Muistutus Mytjäisten rannan ja Varikonkadun katusuunnitelmaan.

Asianumero 5054/2025

Subject: Muistutus Mytjäisten rannan, Tallinpassinpuiston ja Varikonkadun suunnitelmiin (asianumero 5054/2025)
Sent: 28.9.2026, 21.56.50
From: [REDACTED]
To: Kirjaamo_Lahti
Cc: Silvenius Markku; Kujala Kirsi
Attachments: [Mytjäisten ranta kommentit 27.9.2026](#) [REDACTED]

Rev.	ETRS-GRS / N2000
Näköalalla / Työ	Kaupunginvaltuusto: 26. Sopenkorp.
Kohde:	Mytjäläisten ranta, Tallinpassipuisto
Mytjäläisten ranta, Tallinpassipuisto	Hyväksymispäivä: 28.4.2026
Puistosuunnitelma	Maastokuva: 1:500
Suunnittelija: Puistosuunnitelma	AFRY
LAHDEN KAUPUNKI, KAUPUNKIYMPÄRISTÖN PALVELUOSASTO	Puistosuunnitelma: 2026-14-101-P
KAUPUNKITEKNIIKKA	Suunnitelman päivämäärä ja hyväksyjä: 28.4.2026 Mika Lastikka

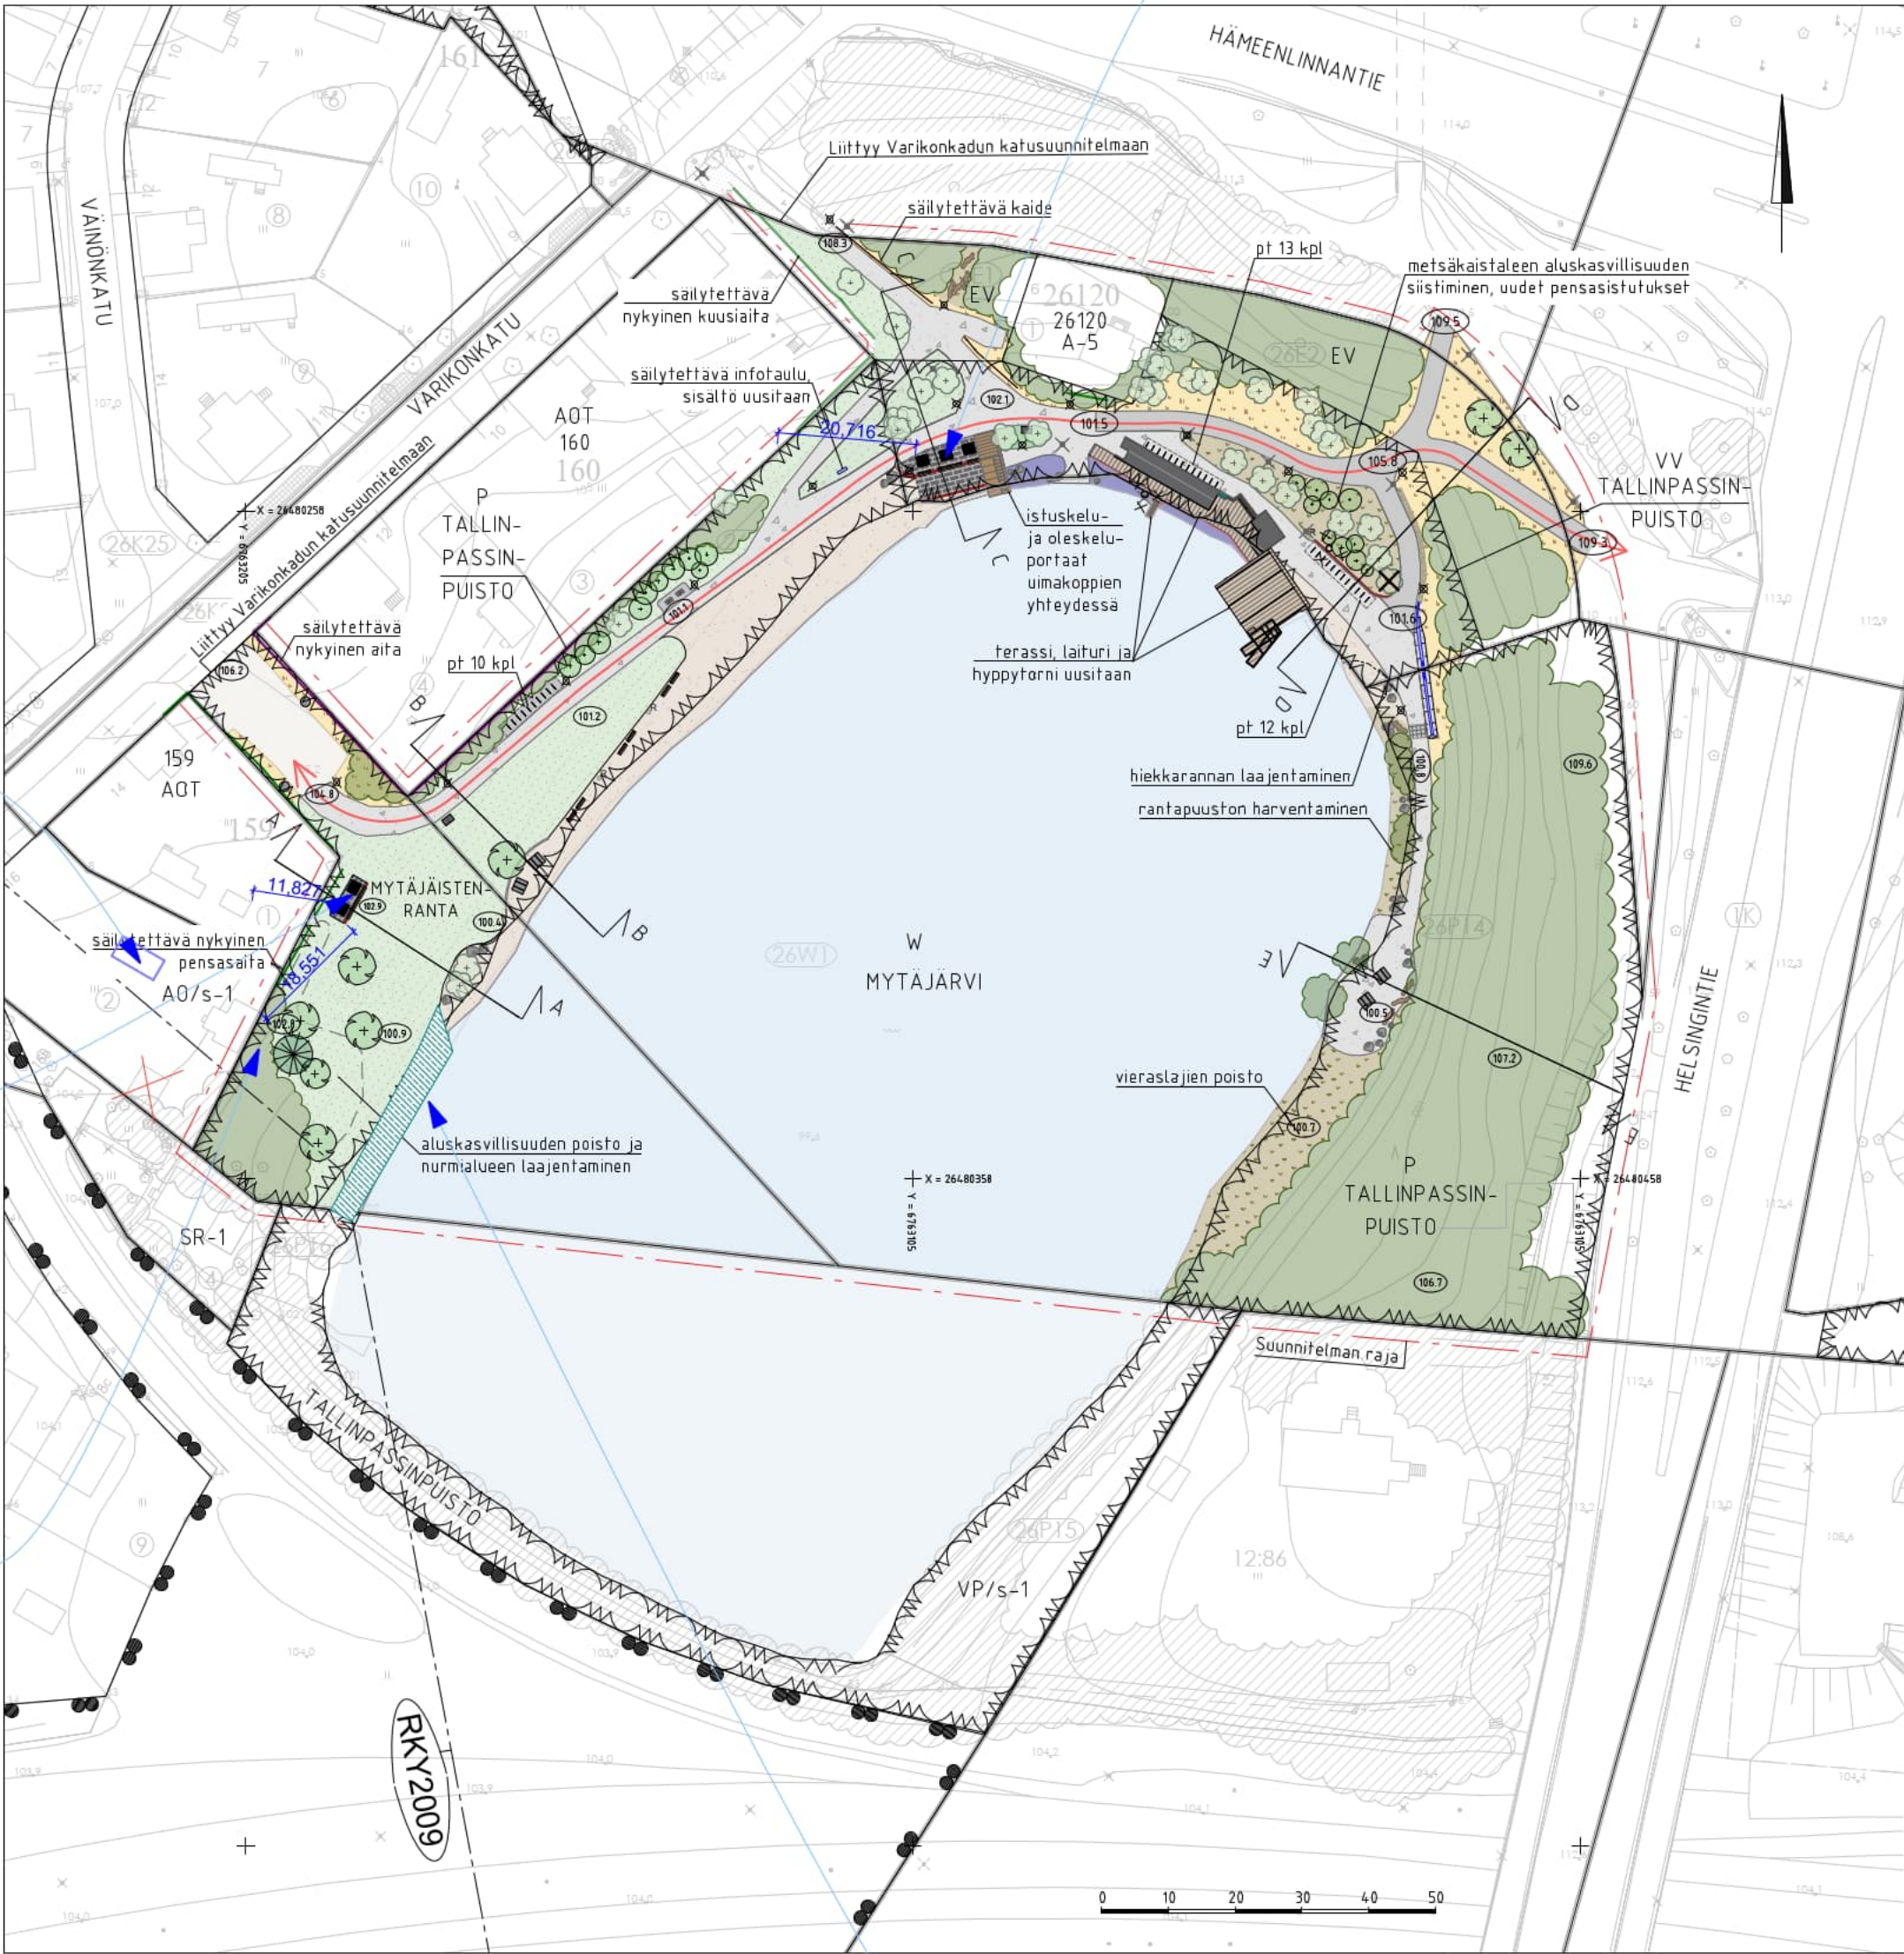
Nämä uudet uimakopit ovat hyvät tässä vanhassa sijainnissa. Ovat myös kauempana asuinrakennuksista, sillä lähimpänä sijaitsee piharakennus sekä vapaa-ajan asunto.

piharakennuksen oikea sijainti

Uimakopit ovat aivan liian lähellä asuinrakennusta (AO/s-1 -tontti) sekä piharakennusta (AOT-tontti). Uimarannalla oli juuri 2026 kesänä hyppytornin tuhopoltto, joten näin lähelle puurakenteisia vanhoja rakennuksia ei voi tehdä uimakoppeja. Lisäksi tuossa nurmikolla harrastetaan kertakäyttögrillejä, joten tuhopoltton riski on ilmeinen. Tässä suunnitelmassa suojeltujen rakennusten kohtalo vaarannetaan suotta. Uimarannan toiseen päähän esitetyt uudet pukukopit (3kpl) riittävät rannan kapasiteettiin mainiosti, etenkin kun huomioi lisäksi käytössä olevan huoltorakennuksen puhuhuoneineen.

Hyvä, että osa kasvillisuudesta säilytetään. Tontin rajassa on kiinni asemakaavassa suojeltu asuinrakennus, joten puolijulkisen kasvillisuusvyöhykkeen säilyttäminen on tärkeää myös suojelun turvaamiseksi jatkossa.

Toivoisin, että tähän osaa rantaa jätettäisiin luonnontilaista rantakaislikkoa ja kasvillisuutta, joka on alueella asuvien useiden eri lintulajien elinympäristöä. Oleskelunurmea voi laajentaa, vaikka rantaviivaa ei merkittävästi lisäisikään. Rannalla ruuhka-aikaan vedessä on harvoin niin paljon uimareita, kuin rannalla on auringonottajia. Siksi rannan säilyttäminen luonnontilaisena olisi perusteltua. Tukisi myös muunlaisten elämistä osana kaupunkiympäristöä, joka lienee Lahden tavoitteena ympäristökaupunkina? Onko alueelle tehty luontoselvitys, missä selvitetään luontotyyppit ja alueen linnusto?
